návrh DIO: frézování + povrchy ul. Budovatelů 31.3. - 2.4.
SSZ pouze v době pracovních činností, mimo bez SSZ

Příloha č. 1 k č.j. Stanoviště ve smyslu ustanovení § 267 z.č. 13/1997 Sb., § 77(2a) z.č. 361/2000 Sb.,

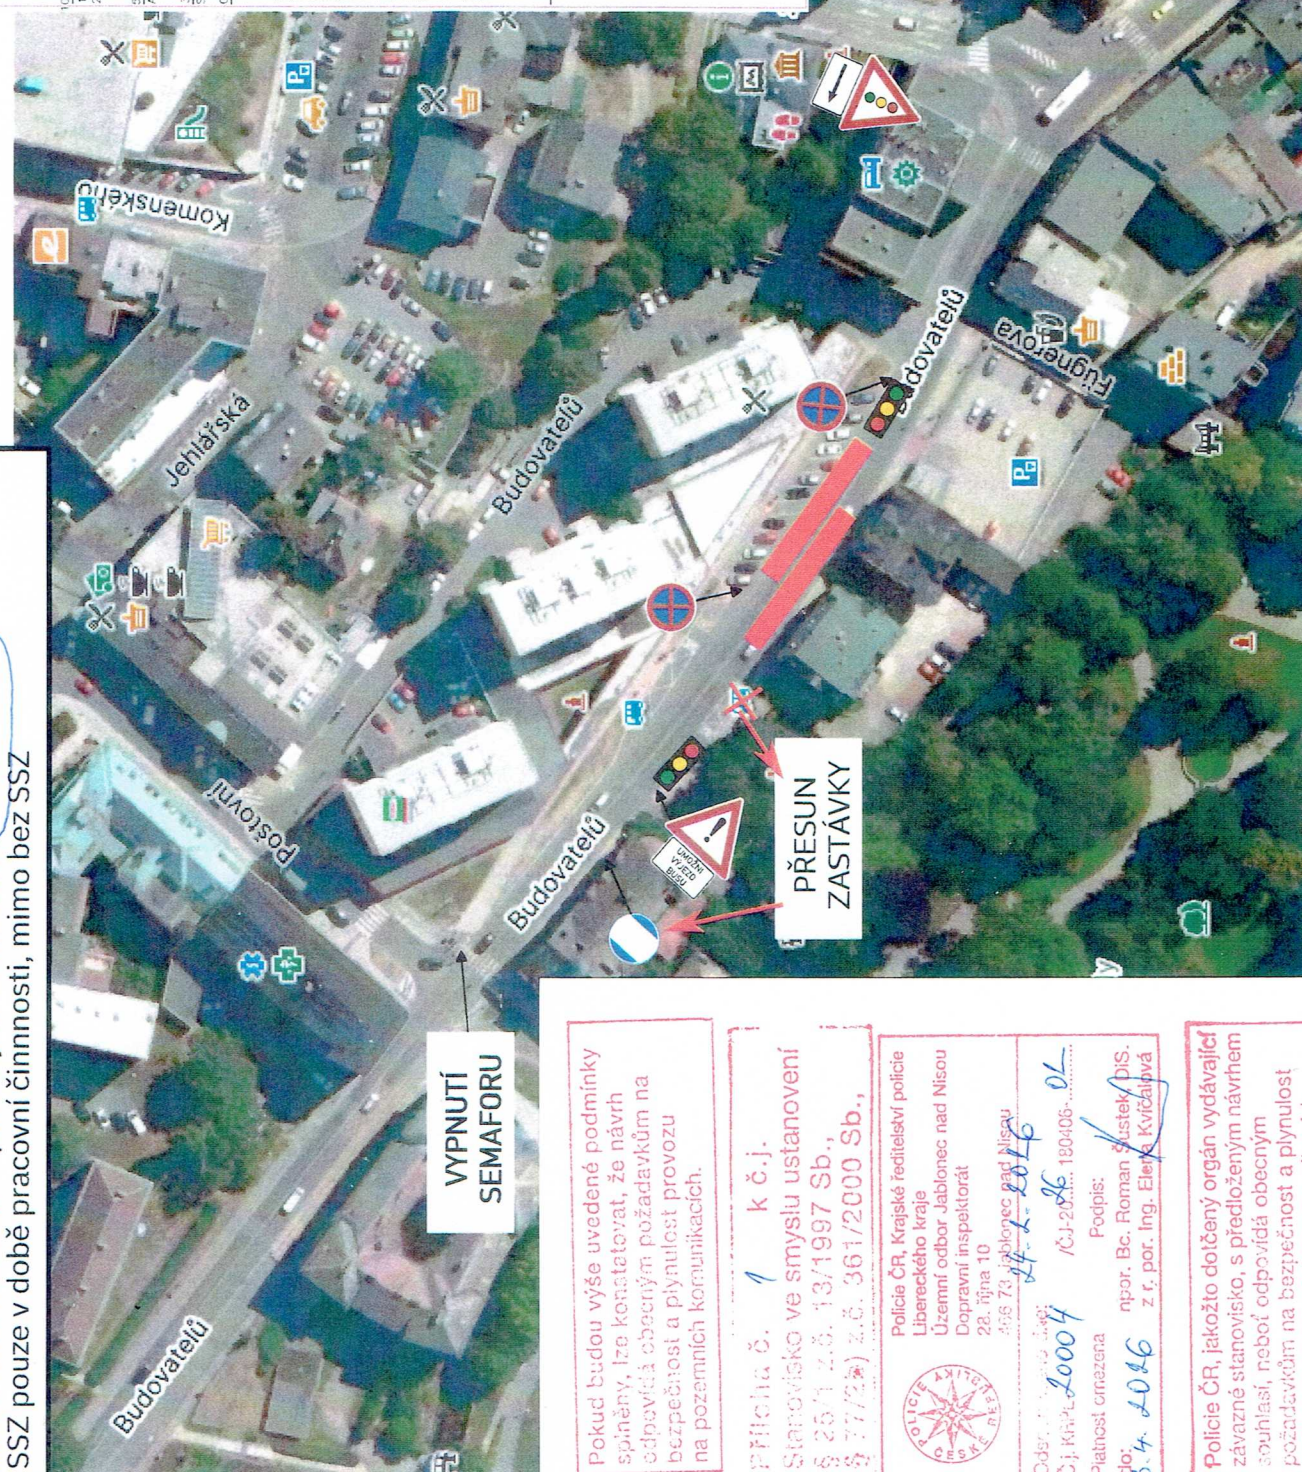
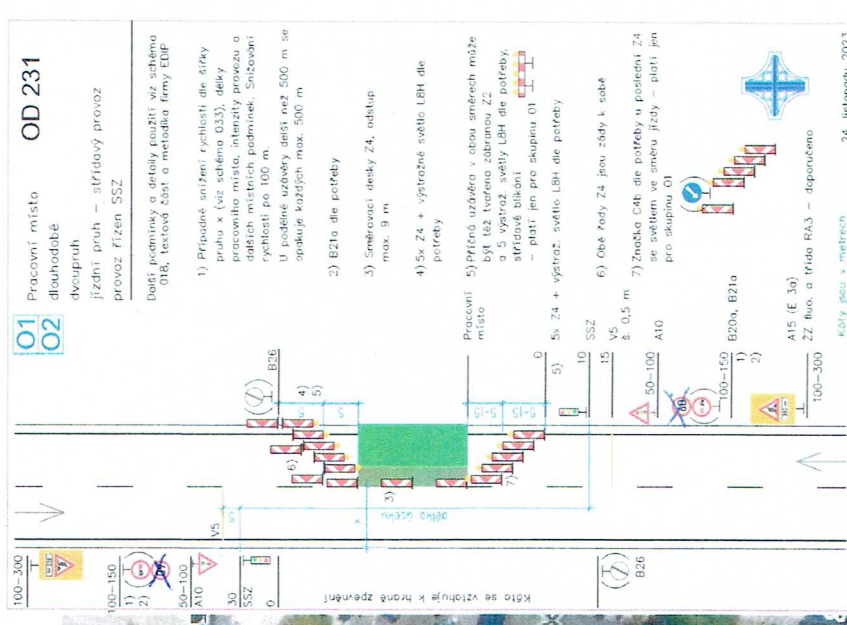
388 + E76 + E13 "Datum od --- "po vyřízení parkoviště" zast. BUS neposouvat těsně za přechod po chodě!

Police ČR, jakožto dotčený orgán vydávající závazné stanovisko, s předloženým návrhem souhlasí, neboť odpovídá obecným požadavkům na bezpečnost a plynulost provozu na pozemních komunikacích.
